**Verslag huishoudelijke elektrische installatie op laagspanning en zeer lage spanning****Algemeen:**

Referentie: 003-20260202-04	Datum controle: 02/02/2026
Keurder: 003

Eigenaar:		EAN-code:	Onbekend
Adres installatie:	Elf Dagwand 37, 9473 - Welle	Nummer teller(s):	1sag1200151482
		Distributienetbeheerder installatie:	Fluvius
Datum uitvoering installatie:	☒ Vóór 01/10/1981 ☐ Tussen 01/10/1981 en 01/06/2020 ☐ Vanaf 01/06/2020		
Type:	☒ Wooneenheid ☐ Niet-huishoudelijk ☐ PV ☐ Batterij ☐ Laadpaal

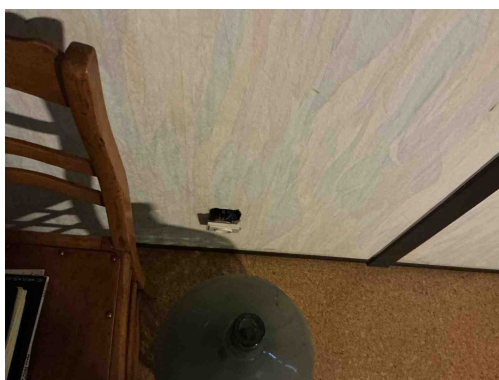
T21 - Het elektrisch materieel is niet geplaatst volgens de voorschriften van de fabrikant/ regels van goed vakmanschap . (Boek 1: 1.4.1.3)

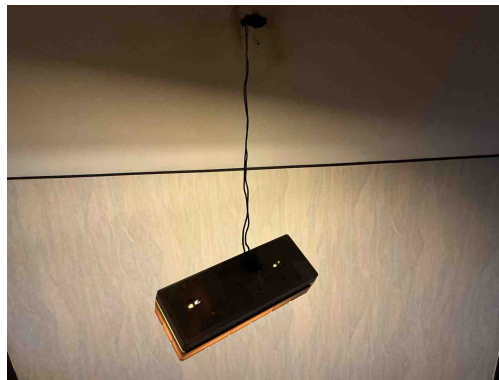
T23 - Het elektrisch materiaal is beschadigd. (Boek 1: 1.4.1.3).

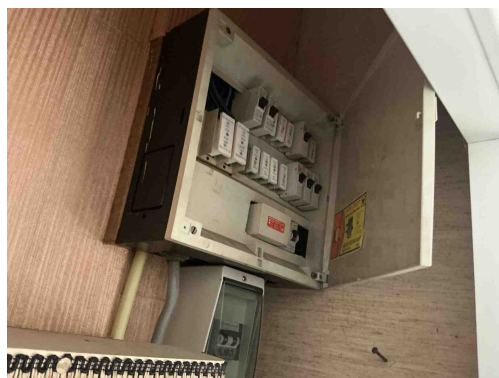
A12 - Het toestel van de klasse I is niet met de beschermingsgeleider verbonden (Boek 1: 5.4.3.6).

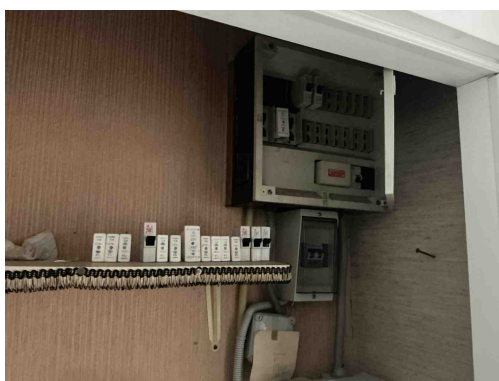
B02 - Het elektrisch verdeelbord is onvoldoende bereikbaar (Boek 1: 5.3.5.1).
